INTERVENTI A VALERE SUL FONDO COMPLEMENTARE AL PNRR
REALIZZAZIONE STADIO DEL FONDO NEI PIANI DI PEZZA
INTERVENTI PER L'AMMODERNAMENTO E LA MESSA IN SICUREZZA DI IMPIANTI SPORTIVI,
RICREATIVI E DI RISALITA (SUB-MISURA A.3.3) - CUP: E77H21012740001 - CIG: 9044870ED5
VARIANTE AL PROGETTO ESECUTIVO_rev1

AGGIUDICATARIO DELL'APPALTO INTEGRATO
DEMACLENKO IT SRL

RELAZIONE VARIANTE_REV1

Soluzione oggetto di variante: superficie totale di 8275 m²

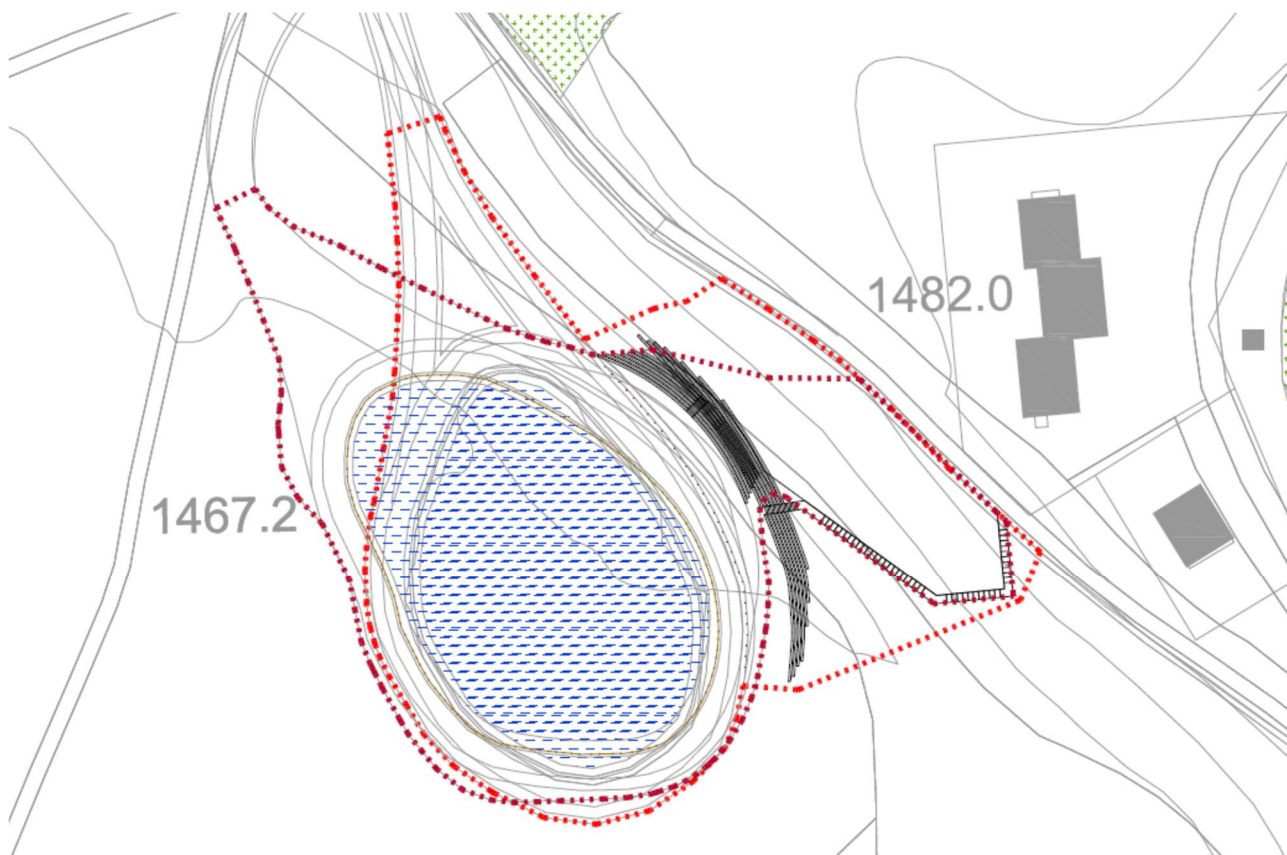
- Riduzione dell'area di intervento e di cantiere, limitando così l'utilizzo dei terreni;
- Riposizionamento del bacino di raccolta per l'innevamento mediante rotazione in senso antiorario dello stesso di circa 10-15° (in pianta) allo scopo di allineare l'uscita dal periplo del percorso circumlacuale pedonale con finalità turistico-ricreative sulla dorsale esistente, dove si osserva la presenza di due tracciati, un tempo utilizzati per l'accesso alla cava, interessando porzioni di terreno limitrofe al cantiere.

Nella fase di attuale variante, l'area sarà così modificata:

Sovrapposizione stato di progetto esecutivo (in arancio) – stato di variante (in viola)

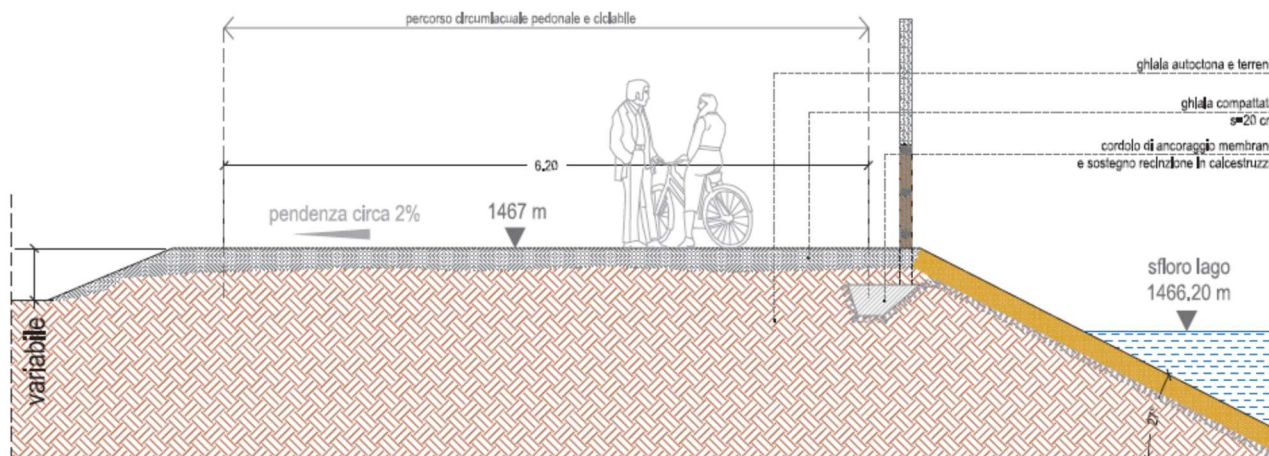
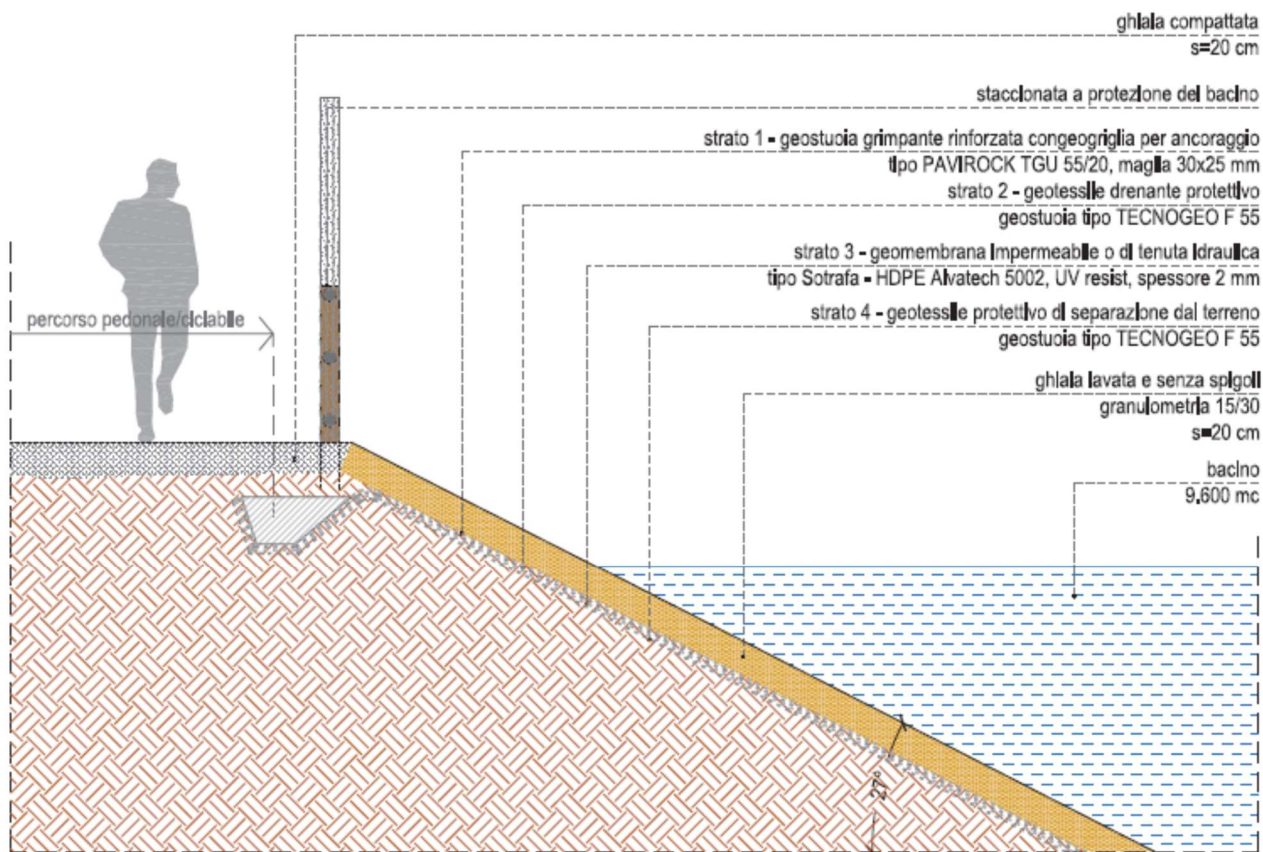
A riprova l'immagine successiva evidenzia per sovrapposizione l'impatto sul l'area interessata dall'intervento, con conseguente ricaduta sul volume totale del bacino che si abbassa dai 10.500 m³ ai **9600 m³** con l'adozione della variante.

Particolari fontanili in pietra

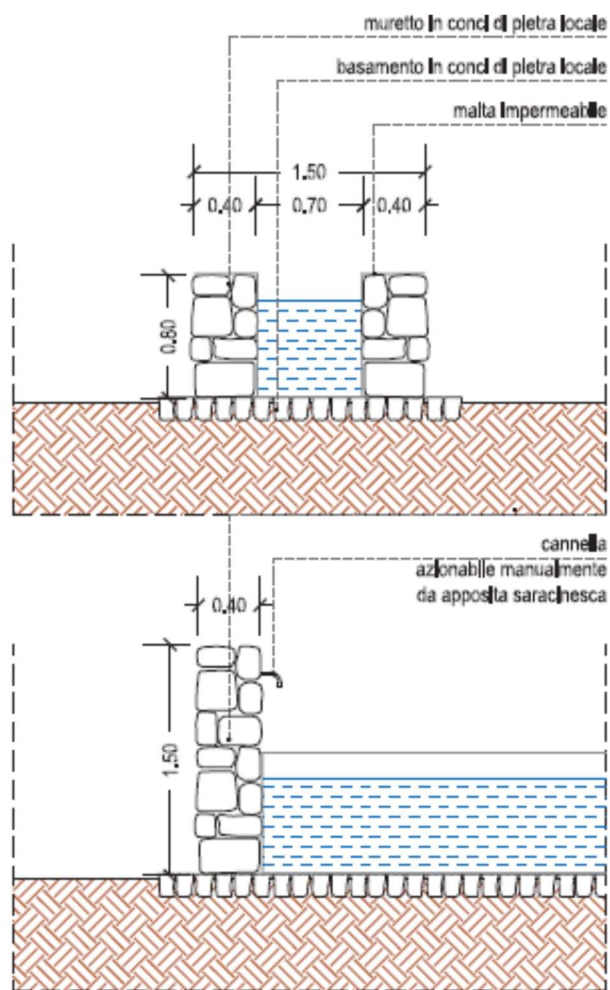
In corrispondenza del collegamento dell'anello del percorso circumlacuale pedonale al percorso di uscita sulle carrarecce preesistenti, saranno inseriti due fontanili da realizzarsi in pietrame, collegati direttamente al bacino idrico mediante tubi in PE da 1 pollice e sistema di controllo manuale con saracinesca per l'interruzione dell'adduzione. Le dimensioni dei due fontanili saranno di larghezza 1.50 m, lunghezza 10 m e altezza dei muretti di 0.80 m.

Stralcio Pianta 1:200 – tribune di ingegneria naturalistica e podio pit-stop

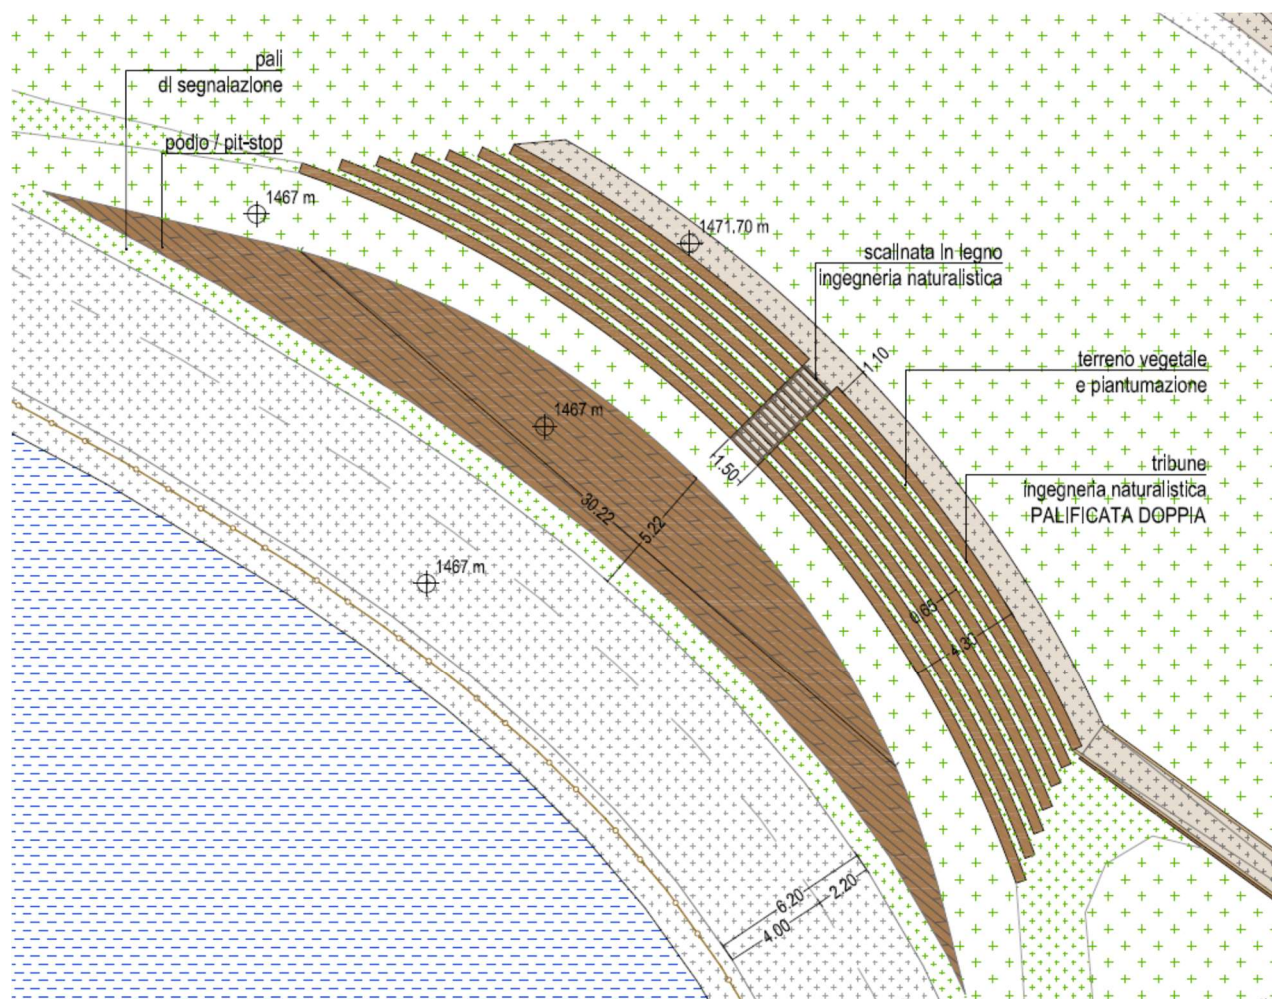
Mantenendo la stessa tipologia costruttiva, la palificata doppia sarà riorganizzata in pianta allo scopo di rendere più omogenea l'area di visuale e allo stesso tempo seguendo la naturale inclinazione del terreno, come individuato dalla figura seguente.
